**AVIS RELATIF À LA PROTECTION
CONTRE LES EVENTUELS EFFETS NOCIFS ET NUISANCES
PROVOQUÉS PAR LES RAYONNEMENTS NON IONISANTS
GÉNÉRÉS PAR DES ANTENNES ÉMETTRICES STATIONNAIRES**

Commune : BRAINE-L'ALLEUD - Exploitant : PROXIMUS

Référence exploitant : 02BBP_01

Rapport n° 3663 / 2023

Vue d'élévation/Photo des antennes :

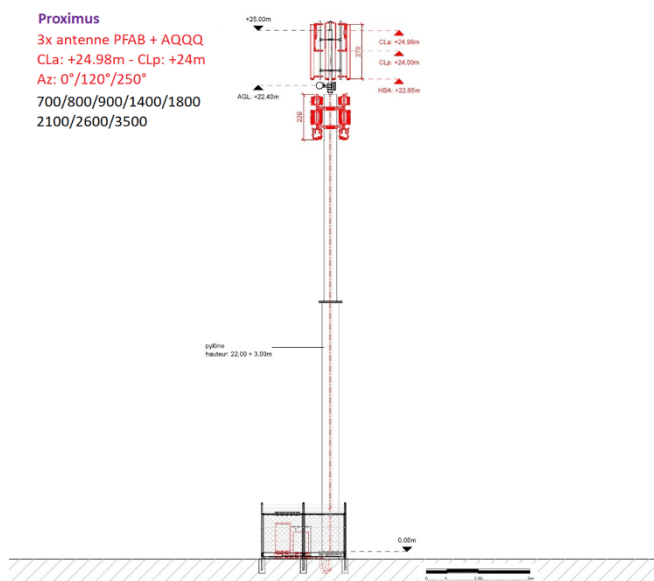
3x antenne PFAB + AQQQ

CLa: +24.98m - CLp: +24m

Az: 0°/120°/250°

Figure 1 : Vue en plan des lieux de séjour et des points de contrôle

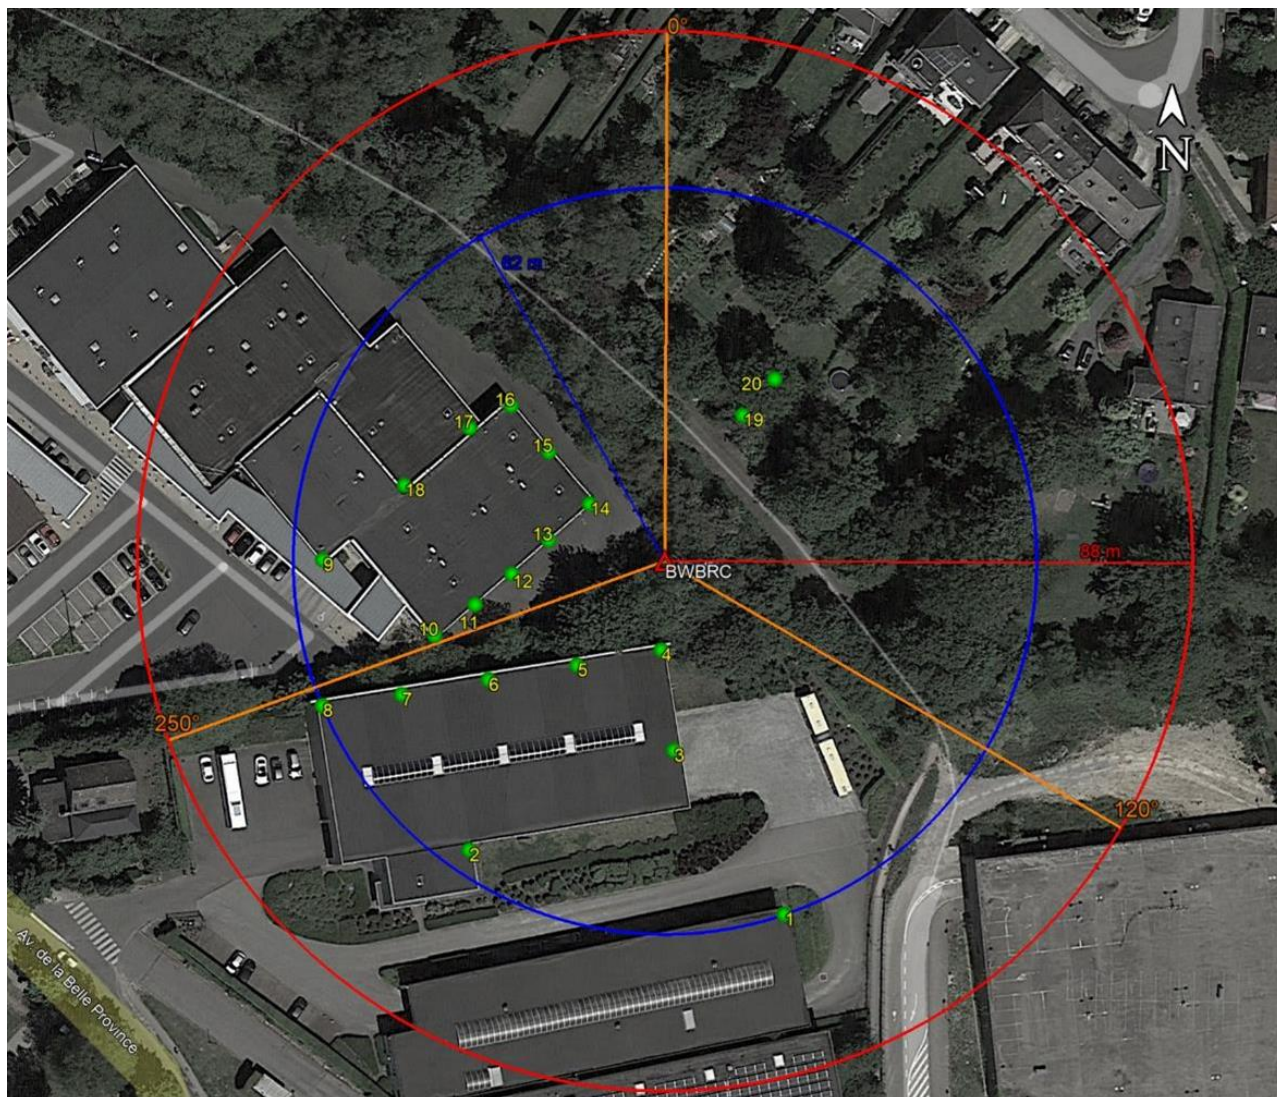
- le numéro du point de contrôle repris sur un des plans de la figure 1;
- le numéro du LS dans lequel se trouve le point de contrôle de la 1^{ère} colonne ;
- l'atténuation d'obstacle prise en compte pour le calcul de l'indice d'exposition dans le LS ;
- le résultat du calcul de l'indice d'exposition.

N° point de contrôle	LS	Atténuation (dB)	Indice d'exposition relatif à la limite par installation IE_i
2	LS2	3,0	0,108
1	LS1	3,0	0,089
8	LS2	3,0	0,064
19	LS19	0,0	0,047
20	LS19	0,0	0,041
7	LS2	3,0	0,034
11	LS10	3,0	0,025
10	LS10	3,0	0,024
6	LS2	3,0	0,023
9	LS9	3,0	0,020
18	LS17	3,0	0,016
16	LS10	3,0	0,011
12	LS10	3,0	0,011
3	LS2	3,0	0,009
17	LS17	3,0	0,009
13	LS10	3,0	0,008
15	LS10	3,0	0,008
5	LS2	3,0	0,008
14	LS10	3,0	0,006
4	LS2	3,0	0,004

En ce qui concerne les antennes de l'installation mentionnées dans le tableau 1, la distance maximale à laquelle la limite pourrait être atteinte, à l'extérieur, est égale à 85,7 m. S'il n'y a pas de LS à une distance inférieure, les antennes respectent forcément la limite d'immission.

Dans le cas des LS situés à l'intérieur des bâtiments, une atténuation d'obstacle est prise en compte et il en résulte que la distance maximale à laquelle la limite pourrait être atteinte se réduit à 60,7 m.

Figure 2 : Vue en plan des installations d'antennes dans un rayon de 300 mètres autour de l'installation faisant l'objet de la demande d'avis

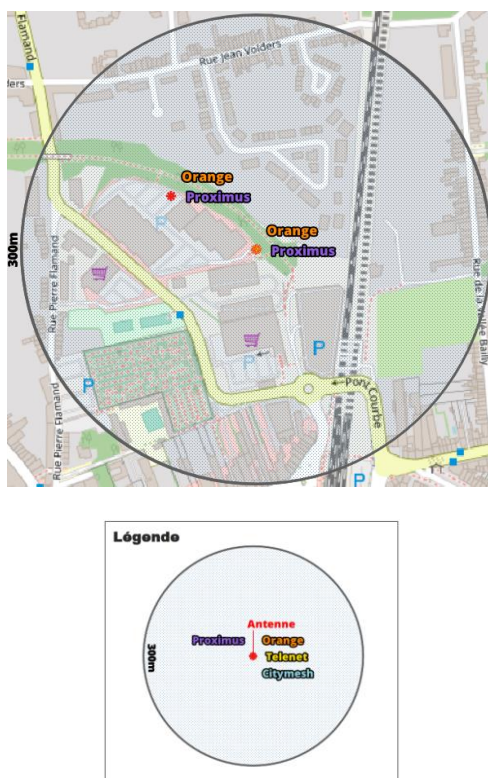
Le plan en projection verticale de la figure 2 indique la localisation des antennes actives éventuelles visées par le décret et situées dans un rayon de 300 mètres autour de l'installation référencée dans le paragraphe 2. Les données de localisation de ces antennes et les avis correspondant sont accessibles via le cadastre en ligne des antennes émettrices stationnaires⁶.

Compte tenu du nombre d'installations localisées dans la figure 2, il apparaît que l'intensité du rayonnement électromagnétique généré, dans les lieux de séjour situés à proximité de l'installation référencée dans le paragraphe 2, par l'ensemble des antennes émettrices stationnaires de l'ensemble des exploitants du même site d'antennes émettrices stationnaires respecte la limite fixée à l'article 4, § 2 du décret.
